改善箇所説明図

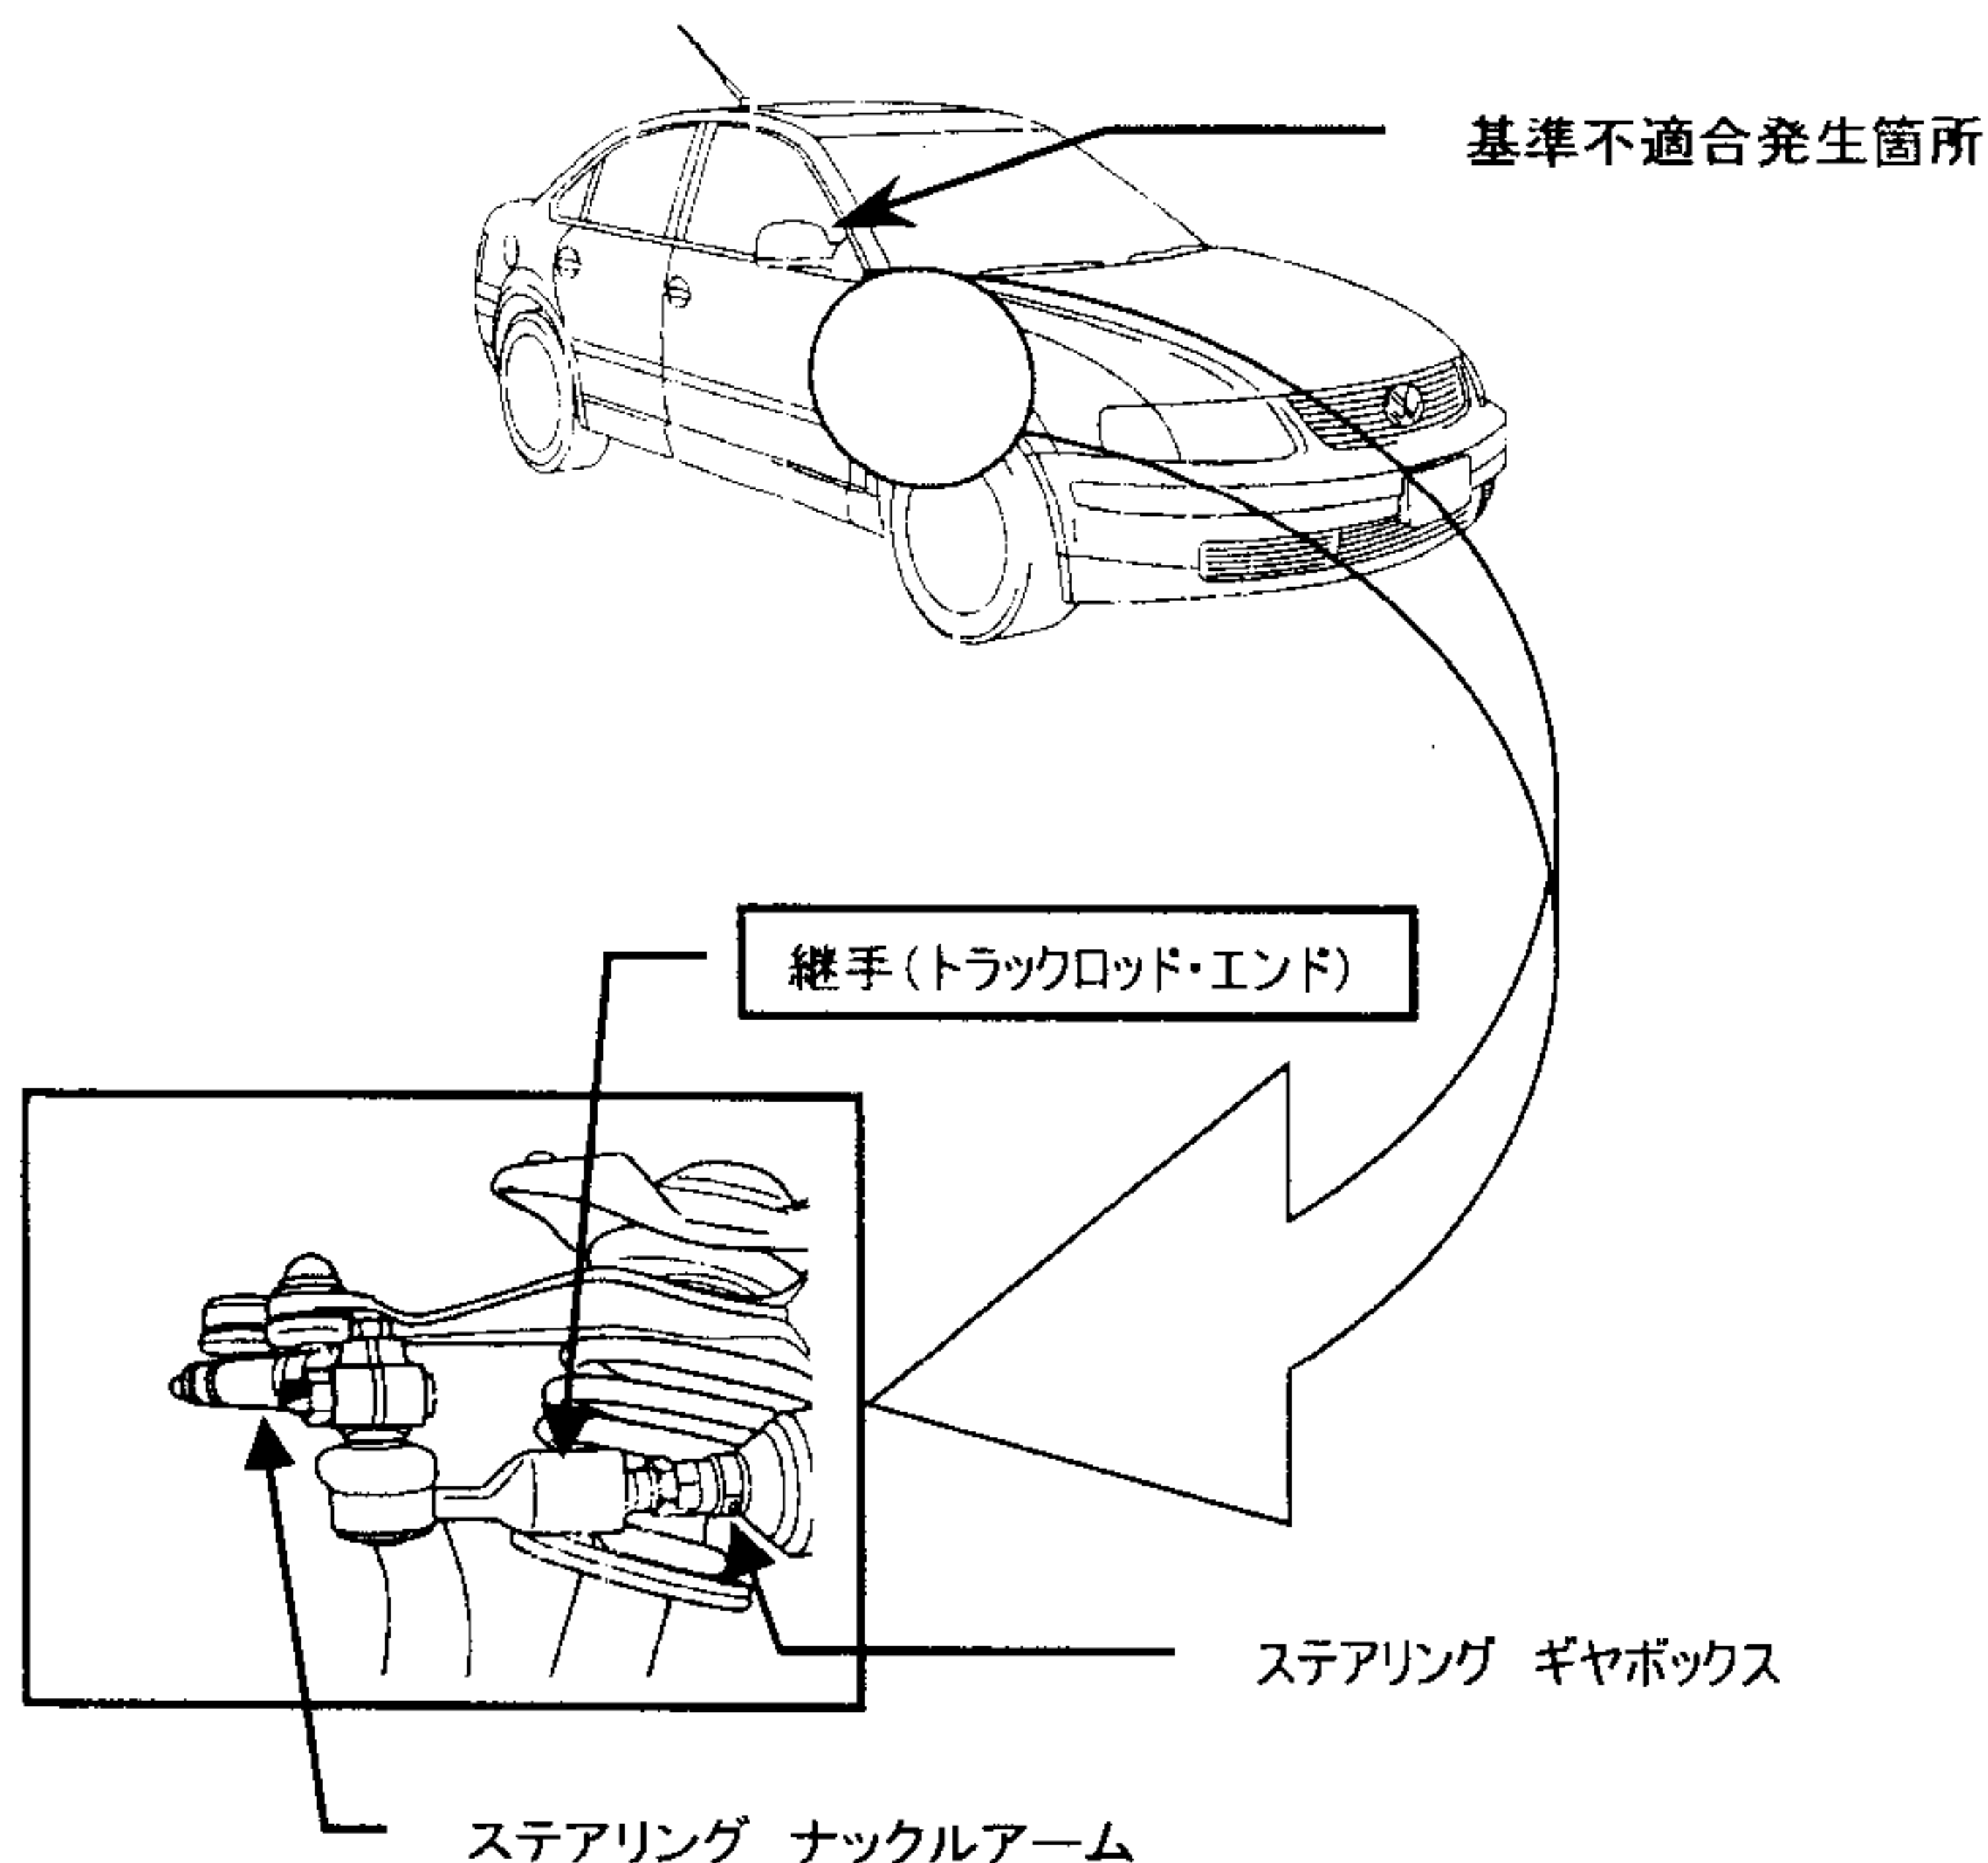
基準不適合発生箇所

かじ取り装置において、ステアリングギヤボックスとステアリングナックルアームを接続するアルミニウム製の継手部に強度不足のものがあるため、そのままの状態で使用を続けると、当該継手部が外れ、最悪の場合、操舵ができなくなるおそれがある。

改善措置の内容

全車両、当該継手部の材質を点検し、アルミニウム製の継手が装着されていた場合は、鉄製の継手と交換する。

作業終了の識別

原動機後ろ付近の隔壁に打刻されている車台番号の右側に黄色又は白色のペイントを塗布する。
